STACY設工認（第4回）申請（R1.12.24申請）に対する補正対応方針について

令和2年11月17日

日本原子力研究開発機構 原子力科学研究所

< 堰の設計仕様 >

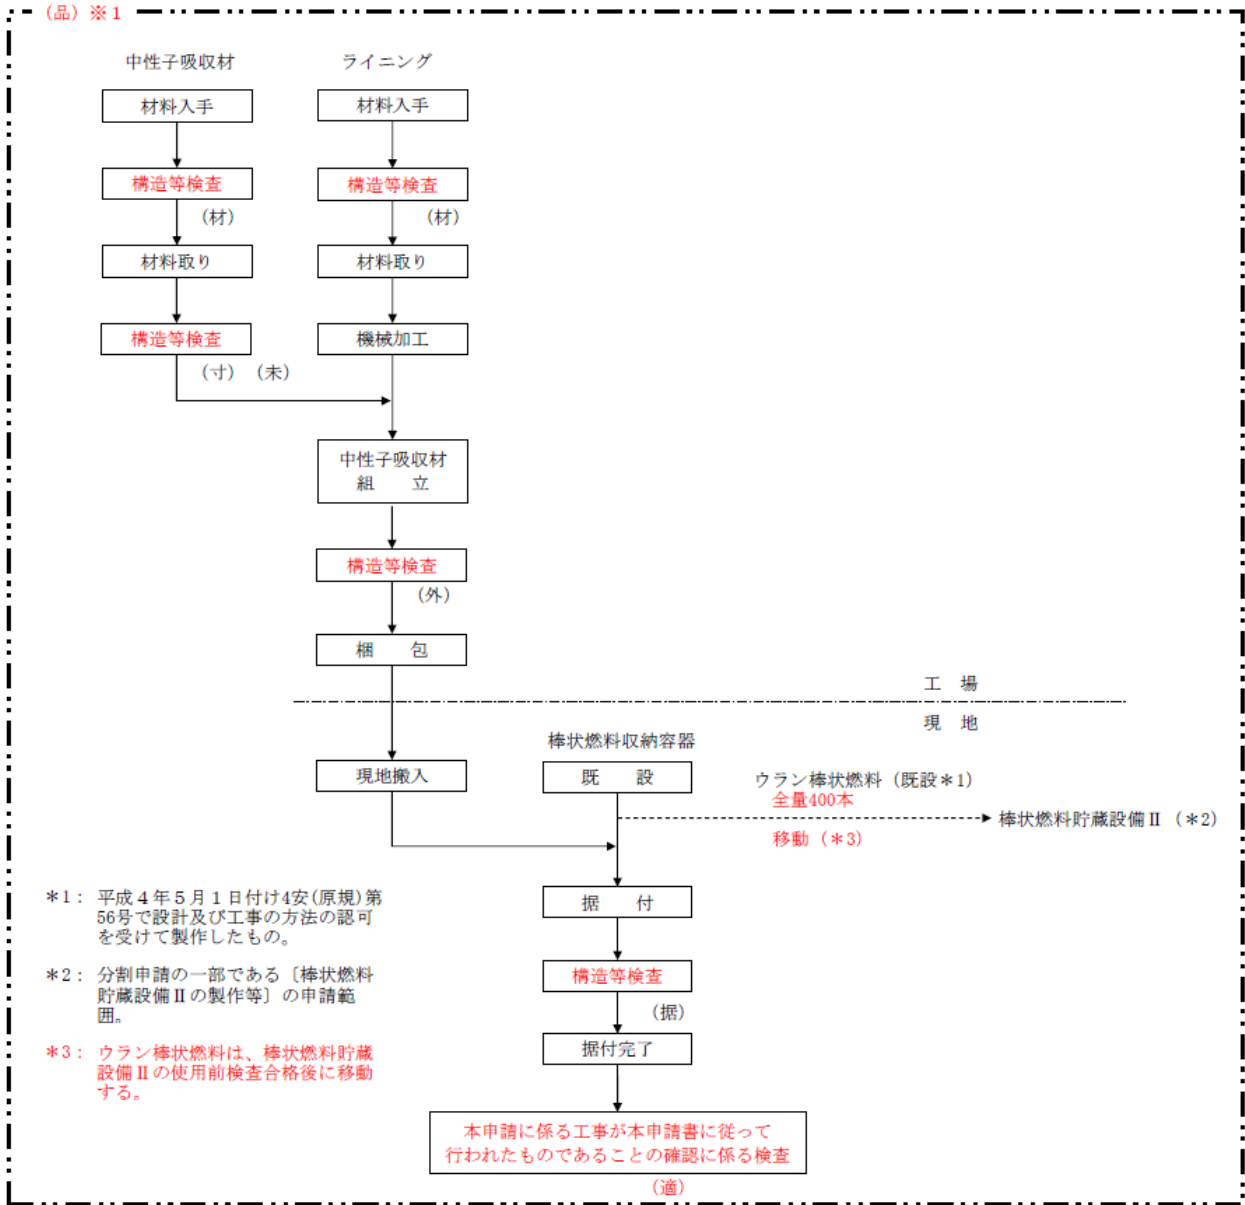
6	また、堰の有効保持量については、申請書本文に記載すること。	第180回（R2.2.4） ヒアリングコメント	申請書本文の設計仕様に堰の有効保持量を追記して補正する。	添付資料1参照
7	燃料貯蔵設備の設計仕様の記載である「設備の変形等により寸法制限・・・」の「等」に、水没が分かるよう記載すること。	第337回審査会合 （R2.2.17） コメント	水没の記載について、明確化を図る。 （コメントNo.4の補正対応方針参照。）	
8	粉末燃料貯蔵設備について、中性子吸収材を併用しなくても未臨界を確保できることを確認できる資料が許認可申請書類として残されていないのが現状である。当該設備は今回の設工認の申請対象設備ではないが、設工認第4回申請の添付資料などに追加して補正すること。	第183回（R2.3.6） ヒアリングコメント	添付資料IV-10-2「未臨界計算書」の参考資料として追加して補正する。 （未臨界計算の内容は、「第374回核燃料施設等の新規制基準適合性に係る審査会合」にて説明済み。）	
9	液体廃棄物廃棄設備の溢水影響評価について、定量的に示すこと。	R2.3.11メール受信	添付資料IV-7-2「液体廃棄物の廃棄設備の溢水影響評価書」として追加して補正する。 また、液体廃棄物の廃棄設備である各廃液貯槽の溢水影響評価に当たり、実験棟Bの二重スラブに管理区域外漏えい防止機能を期待するため、STACY設工認第4回に実験棟Bの二重スラブを追加して補正する。 （溢水影響評価の内容及び実験棟Bの二重スラブの補正内容は、ヒアリング（第185回（R2.9.16））にて説明済み。）	
10	申請書P本-1-I-7の工事フローシートに棒状燃料貯蔵設備IIへの仮置きの詳細（保管容器ひとつずつ行うのか、仮置きして作業実施後、元に戻すなど）をしっかりと記載してください。 本-1-II-9、P本-1-III-1.0、1.1の工事フローも同様に仮置きの詳細（保管容器ひとつずつ行うのか、仮置きして作業実施後、元に戻すなど）をしっかりと記載してください。	R2.10.1メール受信 R2.10.5メール受信	工事フローにおいて、仮置きの詳細等が分かるよう記載を修正する。	添付資料2参照

堰の設計仕様を以下に示す。各廃液貯槽からの漏えいに備え、堰の床面及び壁面は、塗装（エポキシ樹脂）等により区域外へ漏えいし難い表面仕上げとする。

名 称		堰
堰 敷 設 範 囲		液体廃棄物の廃棄設備の廃液貯槽を設置する貯槽室等 (図-2. II. 1に示す。)
主 要 材 料		鉄筋コンクリート造、 SUS304* ¹
主 要 寸 法		図-2. II. 2～図-2. II. 5に示す。
有効保持量* ²	中レベル廃液系	3.3 m ³
	低レベル廃液系	22.4 m ³
	極低レベル廃液系	40.4 m ³
	有機廃液系	2.02 m ³
